בית ספר שז"ר

סיכום מבדק שנתי-מבדקי בטיחות מנהל חינוך

תאריך המבדק-י' 27/1/2023

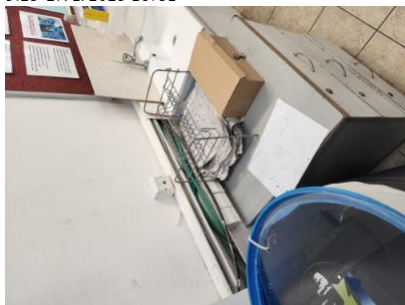
קרינה מאנטנות סלולריות-YEAR פעם ב - 1-

תקרות תלויות-פעם ב - 5 שנים-

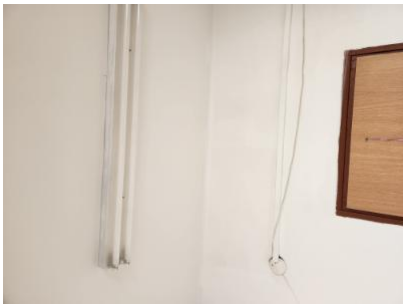
מסלולי המילוט ישלטו בשלטים סטנדרטיים המצביעים על -2-דלת כניסה ראשית לבית הספר.-לא מותקן שלט יציאה ייעודי- - -
4.17-27/1/2023 18: 37-הכנה למילוט-;כיוון היציאה. מעל כל פתחי המילוט, הכניסות-לחדרי המדרגות ושערי היציאה החיצוניים יוצבו שלטי יציאה ותותקן תאורת חירום

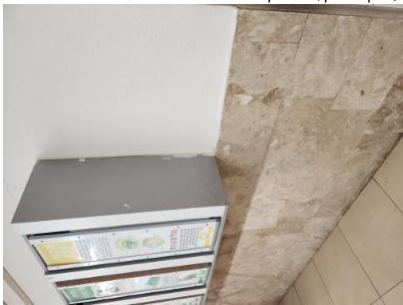
לא יהיו מפגעי תשתית בבניין ובכיתות ובפרט סדקים במבנה, רצפות שקועות, -2-כיתה 26-אריח קרמיקה שבור. סכנת פציעה- - - -
5-10-27/1/2023 18: 52 מפגעים קבועים וניידים- סימני רפיון (כגון "בטן") בתקרות תלויות ומפגעי תשתית אחרים

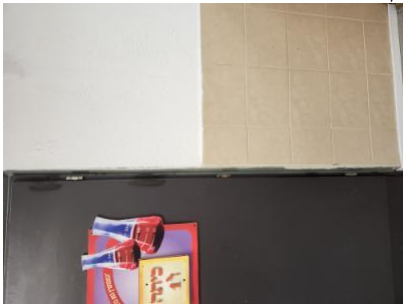
לא יהיו מפגעי תשתית בבניין ובכיתות ובפרט סדקים במבנה, רצפות שקועות, סימני -1-כיתה/ חדר מס' 12- חלון לא תקין- - - -
5-10-27/1/2023 18: 56 מפגעים קבועים וניידים- רפיון (כגון "בטן") בתקרות תלויות ומפגעי תשתית אחרים

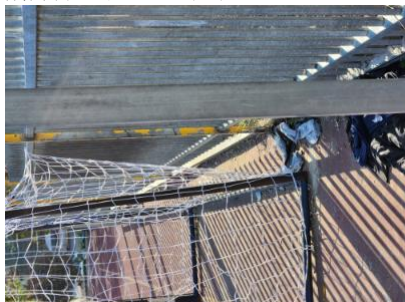
מנורות וגופי - גופי תאורה יהיו מוגנים מפגיעה פיזית-1-ביקתת השומר- .חוטים גלויים בגוף התאורה מעל ביקתת השומר- - - -

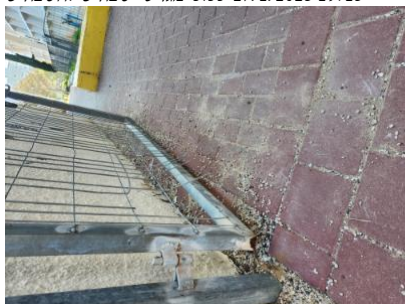
ישמרו שולים נקיים ברוחב מינימאלי של : (כדורגל, קט רגל -2-מגרש הכדורסל/ כדורגל-השוליים לא בהתאם להנחיות המשרד- - - -
וכדור עף-3-מטר) (כדורסל- 2 מטר). (כדור יד-2 מ' רוחב האולם, 1 מ' לאורך האולם). עצמים בולטים, ברזיות, הידראנטים, מודי תאורה, לוחות חשמל, וכיו"ב - יורחקו משולי מגרשי
19:15 3.55-27/1/2023 -מגרשי ספורט- .הספורט
